# BOLETIM DE SERVIÇO

SB-004/23

Trinca na Longarina Dianteira do Estabilizador Horizontal

**Modelos Afetados:** Todos os RV-6/6A, 7/7A, 8/8A voando ou em construção

**FIGURA 8:** (RV-6, 7): Rebitando os Reforços

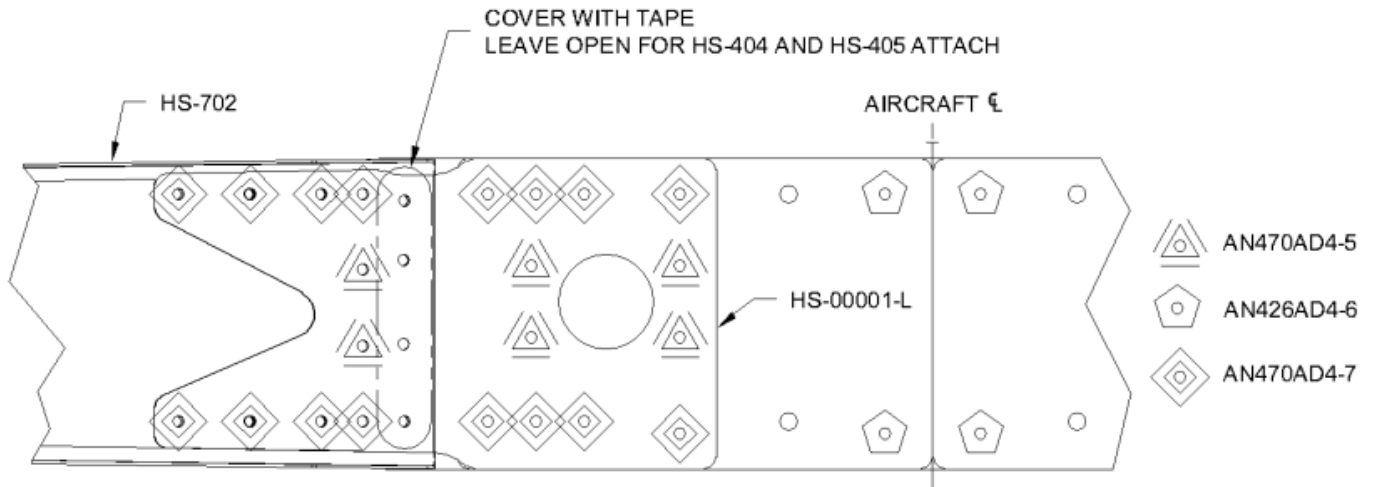
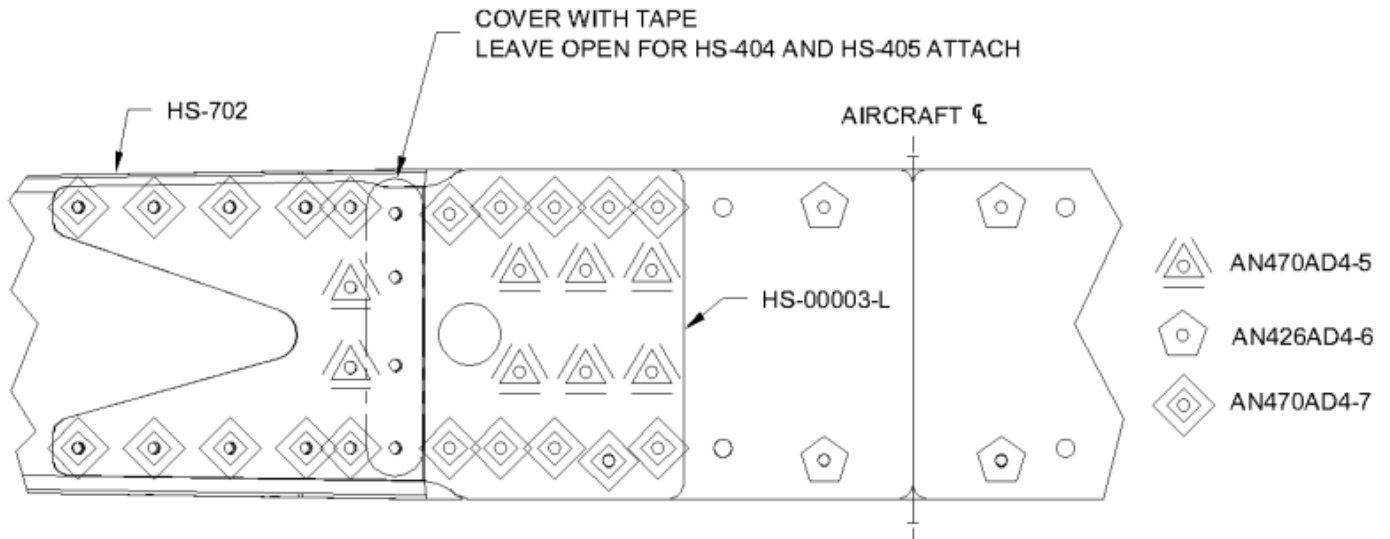
Faça os demais furos de rebite conforme os símbolos de rebite mostrados na Figura 8. Instale os rebites com a cabeça fabricada contra o material mais fino.

**FIGURA 9:** (RV-6, 7): Fabricação das cantoneiras da nervura

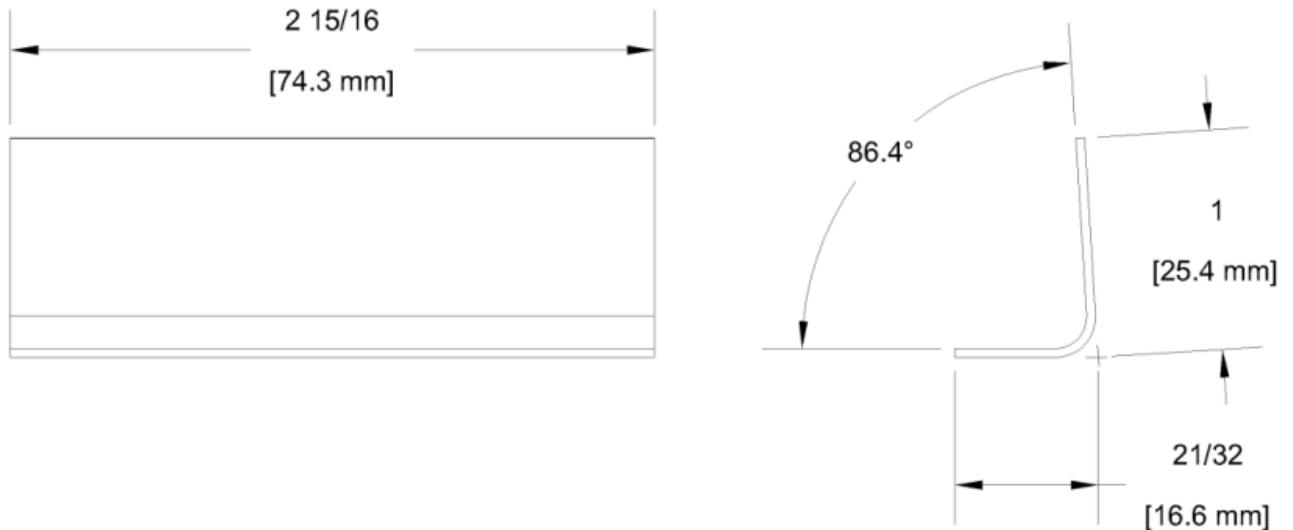
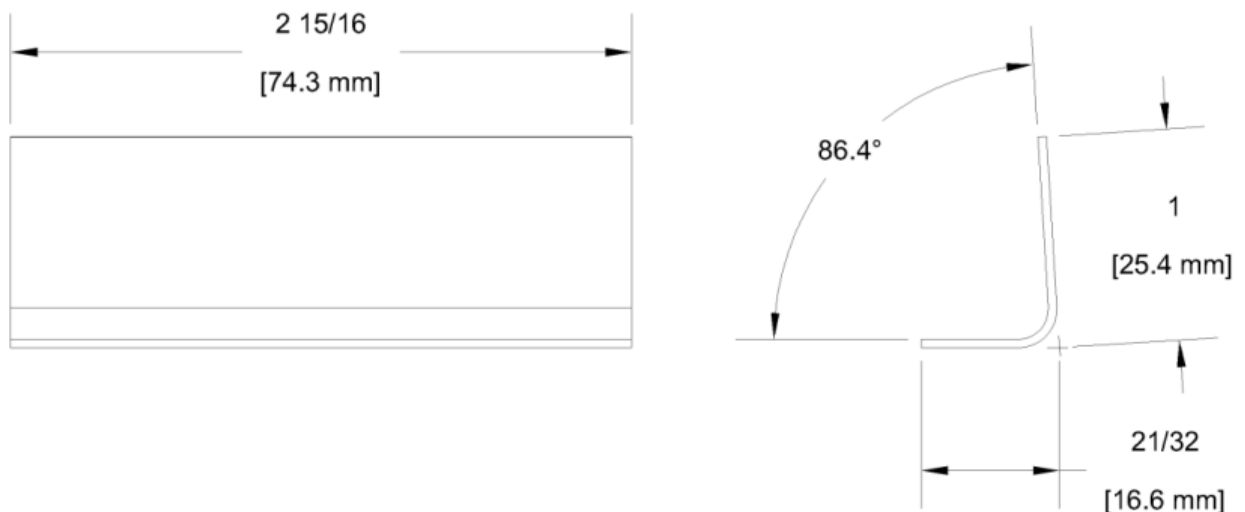
**Passo 22:** Fabrique duas cantoneiras da nervura HS-00002 (RV-6,7) ou HS-00004 (RV-8) a partir de AA3-040X3/4X1X10.5 conforme as dimensões fornecidas na Figura 9.

**FIGURA 10:** Rebitando as nervuras na longarina

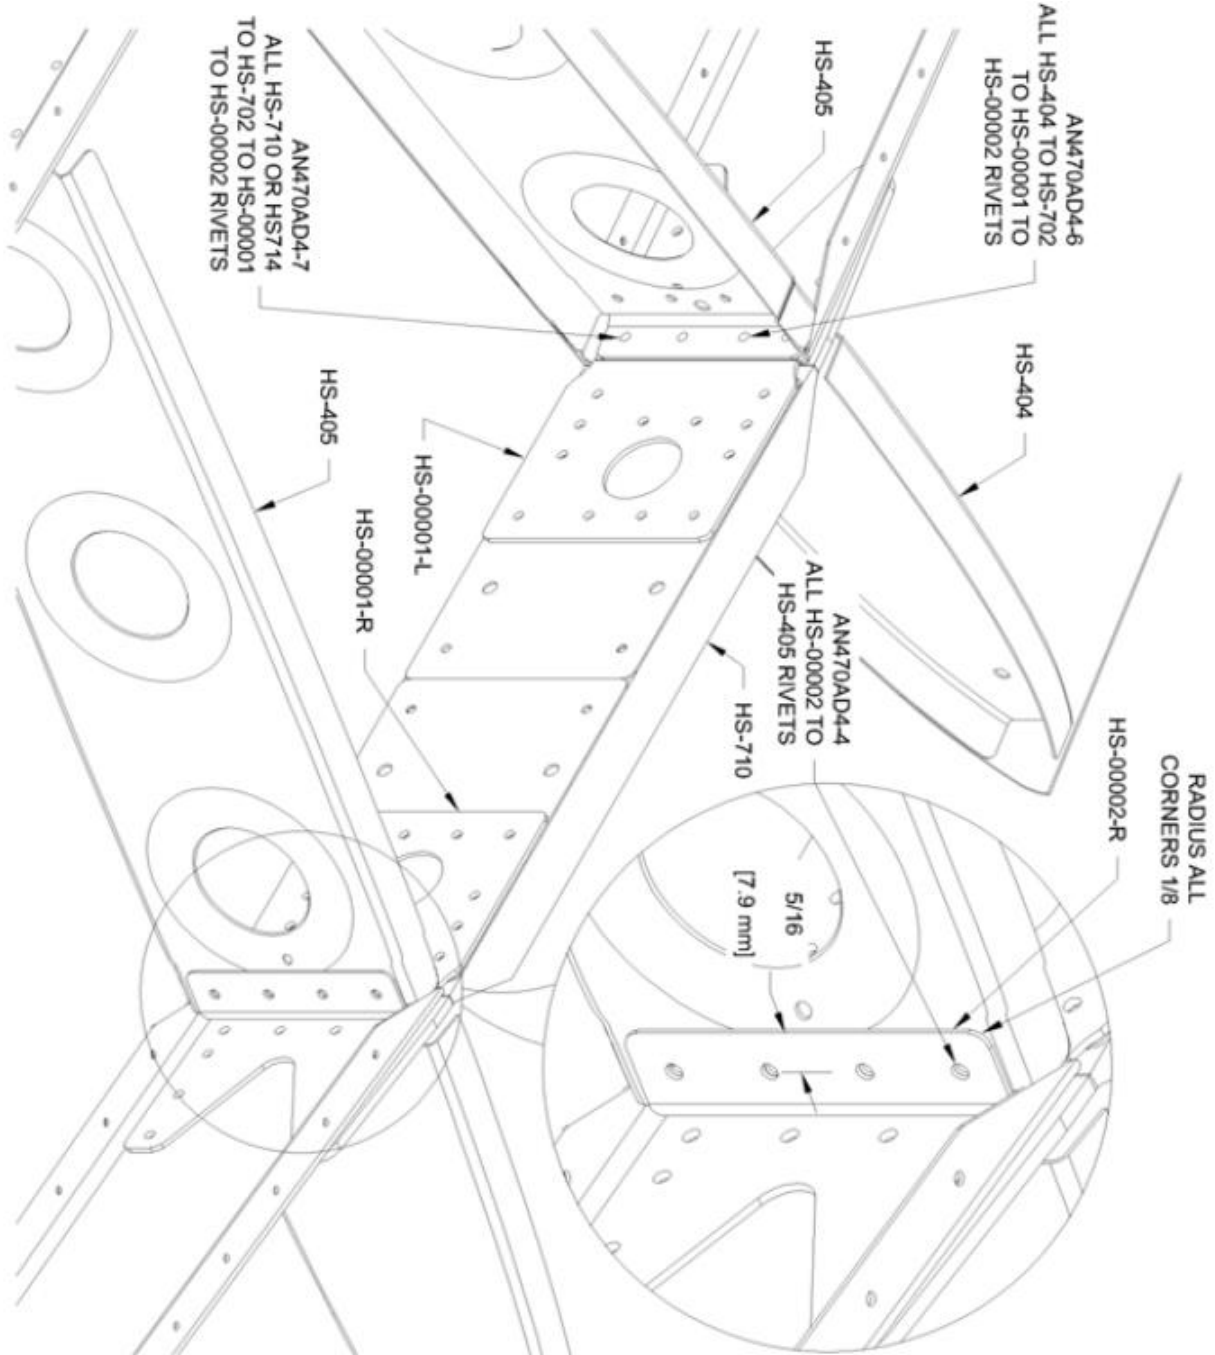
**Passo 23:** Prenda a aba mais longa da cantoneira da nervura HS-00002 à borda dianteira da nervura principal HS-405 através do furo de alívio dianteiro na nervura usando 2 grampos "C" de 1 polegada, com os grampos posicionados para permitir acesso à perfuração dos 4 furos guia na nervura. Centralize a cantoneira verticalmente em relação aos furos guia na nervura que foram adicionados no passo 12. Veja a Figura 10.

**Passo 29:** Prenda as cantoneiras às nervuras principais HS-405-L e -R usando rebites conforme indicado na Figura 10.

**Passo 31:** Cleco e, em seguida, prenda com rebites as nervuras frontal HS-404 e as nervuras principais HS-405 à longarina dianteira da Montagem do Estabilizador Horizontal. Consulte a Figura 10.

**FIGURA 11:** Rebitando as nervuras no revestimento

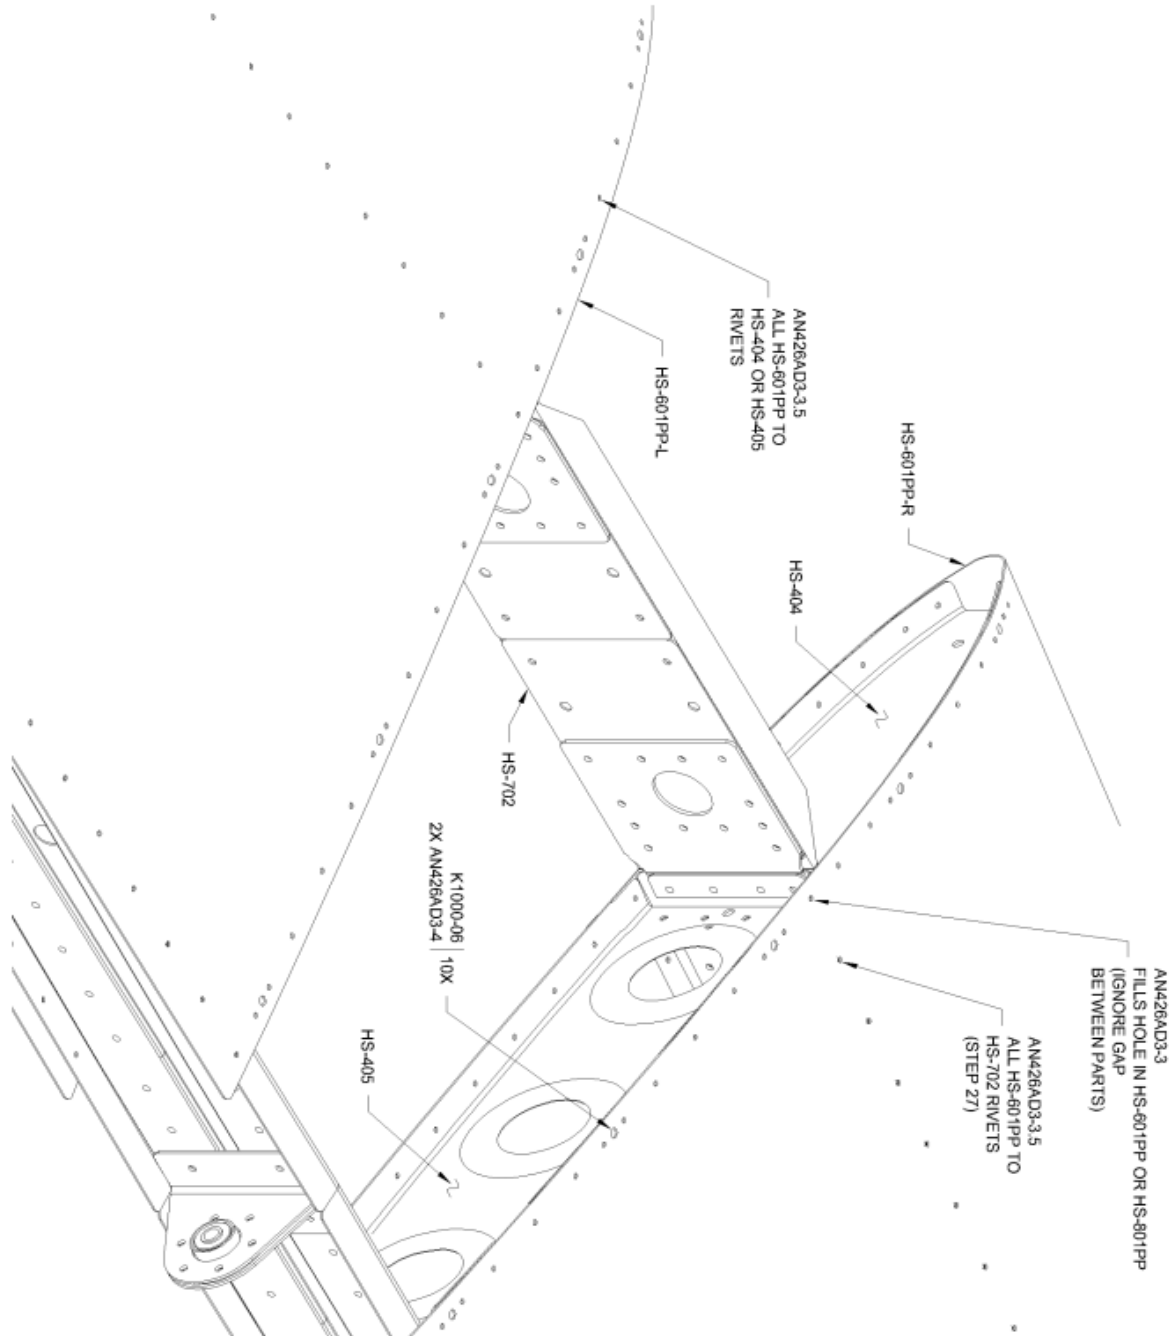
**Passo 30:** Fixe o rebite no furo mais interno comum à chapa e à longarina (mais interno após o corte da aba da longarina) na parte superior e inferior das chapas esquerda e direita. Consulte a Figura 11.

**Passo 32:** Prenda com rebites as nervuras principais HS-405 à longarina traseira da Montagem do Estabilizador Horizontal. Consulte a Figura 11.

**Passo 33:** Cleco e, em seguida, prenda com rebites as nervuras e as porcas de fixação nas chapas. Preencha os furos que antes prendiam a chapa à região das abas da longarina dianteira (removidas no passo 6) com um rebite, conforme mostrado na Figura 11.

**FIGURA 13:** Substituição de rebite pop (especificações de rebite para furo padrão de 1/8, rebites maiores serão necessários para furos oblongos)

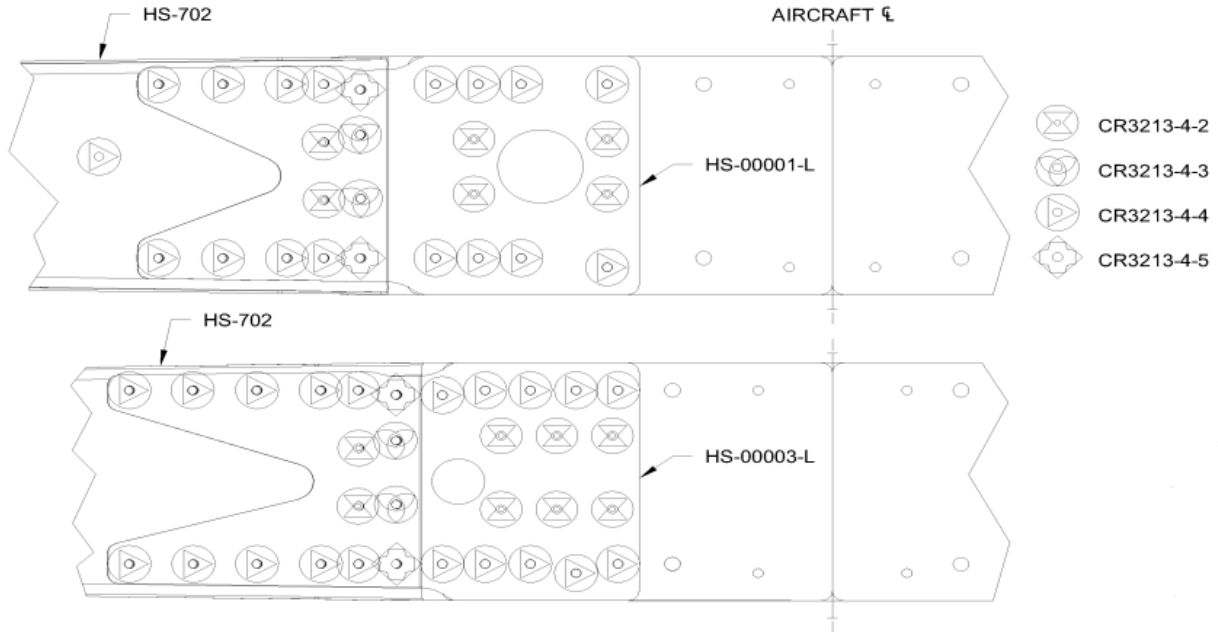
Rebites pop Cherry Max podem ser usados no lugar de rebites convencionais. Consulte a Figura 13. Observe que os rebites especificados (disponíveis na Flyer) são para um furo padrão de 1/8 e não para furos aumentados. Rebites Cherry Max para uso com furos de 5/32 não estão disponíveis através da Flyer.

**FIGURA 13:** Peça com distância da borda reduzida

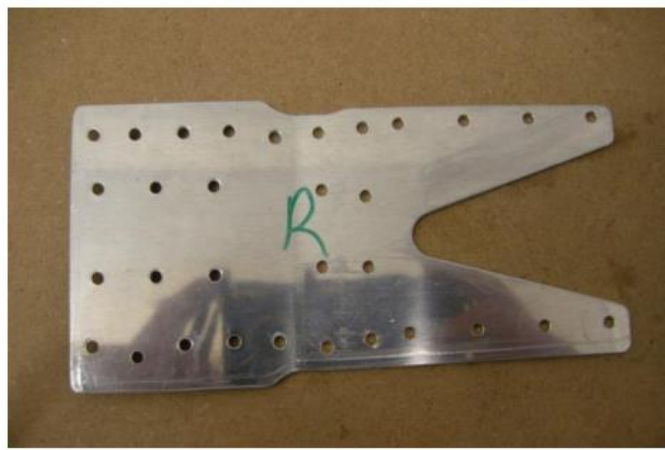
Em alguns casos, a distância da borda pode ser comprometida nos furos de rebite superiores externos nos reforços da longarina HS-00001 (RV-7) ou HS-00003 (RV-8), conforme mostrado na Figura 13

**FIGURA 14:** Distância Mínima da Borda para o Reforço da Longarina

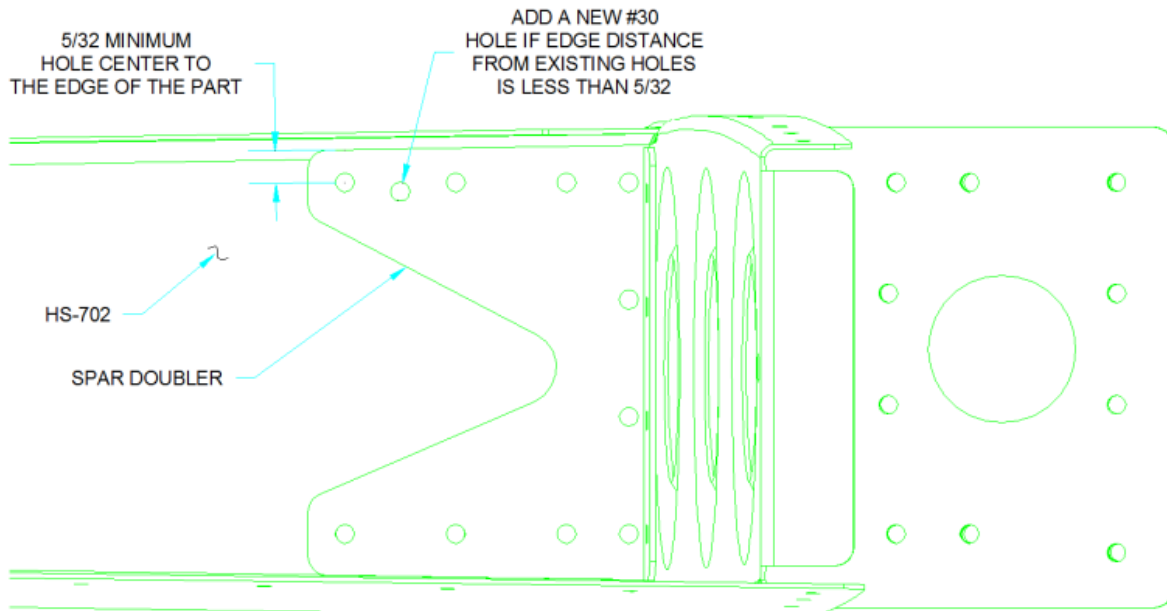
A distância mínima permitida da borda do reforço da longarina está mostrada na Figura 14 abaixo. Se a distância da borda for menor do que especificada, uma localização de furo de rebite pode ser adicionada equidistante entre o furo com distância da borda reduzida e o próximo furo de rebite para dentro. O novo furo deve manter uma distância mínima de 5/32 da borda do reforço da longarina e uma distância mínima de 3/16 da borda das cantoneiras HS-710 ou HS-810-1 localizados no lado dianteiro da longarina
